TRIBUNAL DE CONTAS DA UNIÃO

Aviso nº 696 - GP/TCU

ACÓRDÃO Nº 1504/2025 – TCU – Plenário

ACÓRDÃO Nº 1373/2024 – TCU – Plenário

Figura 13: Faixa adicional implantada antes de 2018 e não cadastrada no projeto da concessão

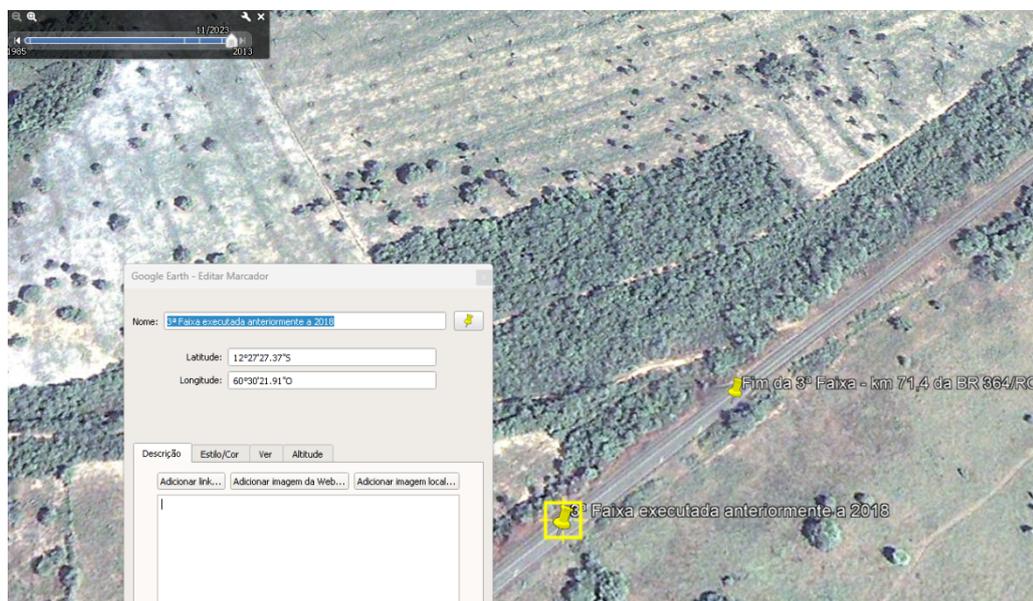
51. Deixa-se registrado que correções deverão ser feitas no projeto não só para obras ocorridas a partir de 2018, mas também para investimentos anteriores a esse ano. A figura 13 a seguir mostra terceira faixa existente no ano de 2013 que não consta no cadastro deste projeto e em cujo trecho está

prevista execução de terceira faixa no mesmo local.

- a. com fundamento no art. 43, inciso I, da Lei 8.443/1992, c/c art. 250, inciso II, do Regimento Interno do TCU, que revise o projeto desta concessão (PER e MEF) de modo a retirar a previsão de obras para trechos em que as terceiras faixas já foram executadas, inclusive para obras realizadas anteriormente ao ano de 2018 ou que estejam em execução, bem como retirar a previsão de obras de correção de curvas horizontais em trechos retilíneos, em consonância com o §1º do art. 6º da Lei 8.987/1995.

Figura 14: Projeção de Demanda – Rota Agro Verde

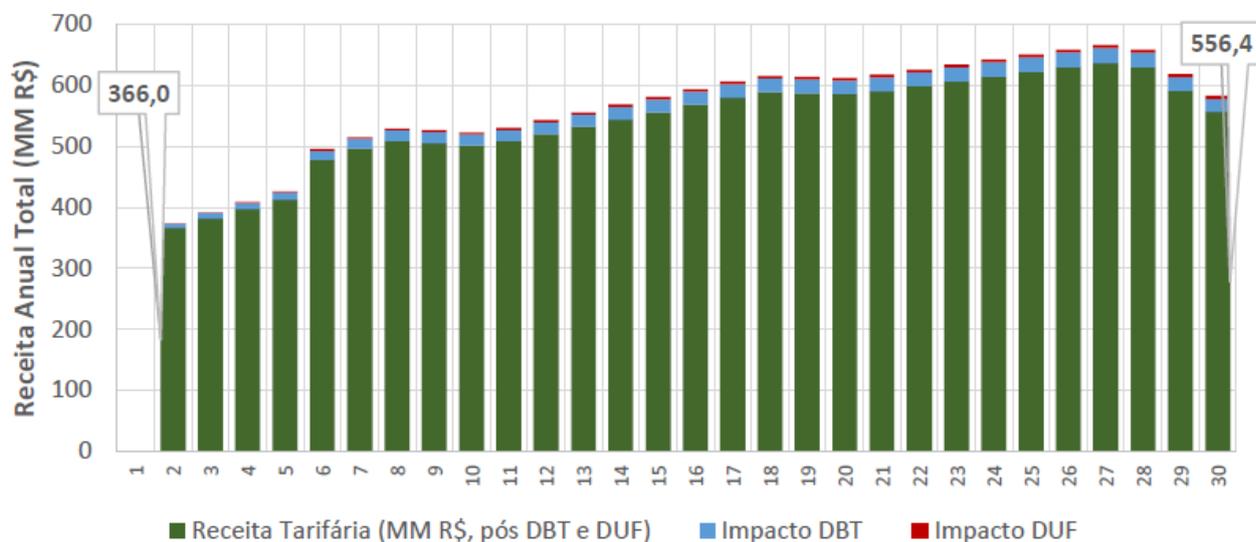
70. Segue o gráfico com essas previsões de demanda.

78. Por esses números, revela-se pernicioso para o usuário considerar desde o início do contrato a queda de demanda decorrente da entrada em operação das ferrovias ainda em estágio embrionário de planejamento. Haverá um grande esforço desses usuários para algo incerto, enquanto a realidade do contrato lhe impõe trafegar por longos anos em rodovias sem terceiras faixas e sem duplicação. Adequações poderiam ser feitas pela ANTT para que investimentos fossem antecipados em vez de considerar o pagamento por queda de demanda futura e incerta. Mesmo porque existe o mecanismo de risco de demanda que pode tratar desse “fato novo” no futuro, já com estudos mais detalhados, mais precisos e mais contemporâneos à execução dessa ferrovia.

85. Ao final, a ANTT entendeu que a manutenção da previsão da entrada em operação de novas ferrovias no estudo de tráfego dos projetos aumenta atratividade do leilão e que, no caso de frustração do planejamento do Governo, o mecanismo de mitigação do risco de demanda possibilitará amortecer os impactos da execução contratual e percepção do usuário. Assim, pugnou pelo afastamento da determinação a.3.

Figura 15: Situações de risco identificadas durante inspeção

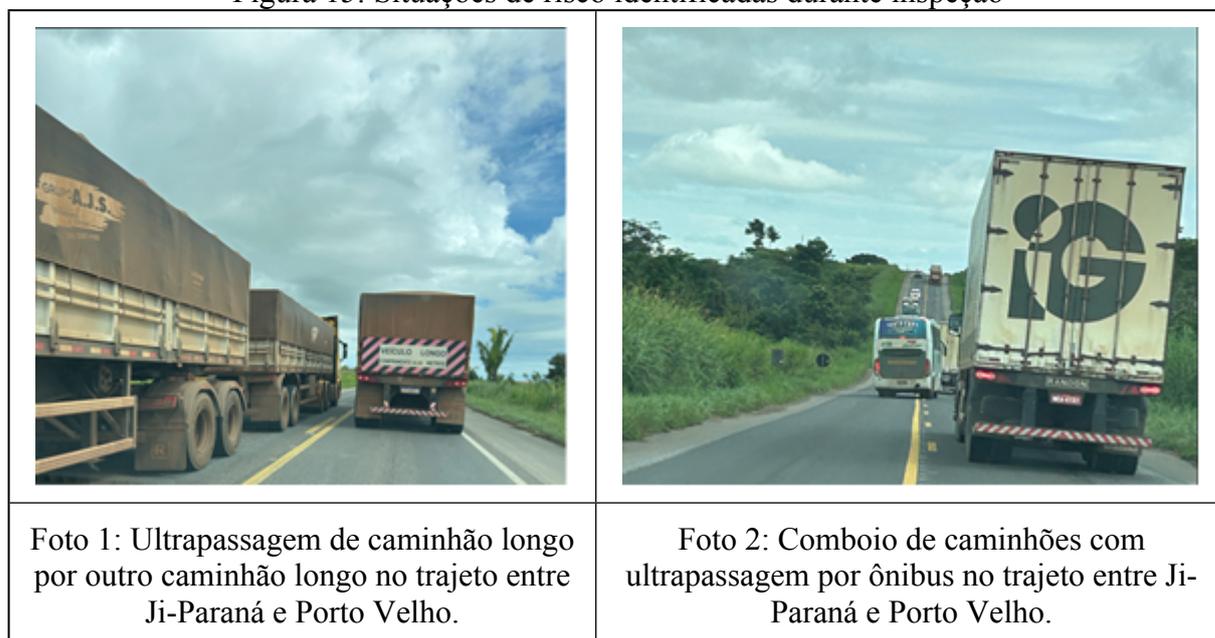
98. Em exame das melhorias previstas no PER, Volume II, da rodovia BR-364/RO, constatam-se longos trechos sem previsão de ampliação de capacidade, não obstante tenha sido observado pela equipe do TCU, *in loco*, a formação de longos comboios de caminhões ensejadores de situações de risco

de acidentes por ultrapassagem nesses trechos, a exemplo dos flagrantes registrados na figura 15 a seguir.

111. Mas ressalvam que seria recomendado evitar longos trechos sem a previsão de possibilidade de ultrapassagem segura, como citado no relatório preliminar de acompanhamento, e, assim, entendem que a proposta de política pública para implantação de faixas adicionais em pista simples pode ser reavaliada, considerando o critério de custo adicional ao projeto pela inclusão de investimentos, como também o aumento da segurança e conforto do usuário.

112. Com isso, informam que uma proposta de alteração da política para implantação de faixas adicionais será analisada em conjunto pelo poder público e pelo estruturador do projeto, com base em simulações do estudo, em consonância com a possibilidade de manutenção da recomendação a.5.1.
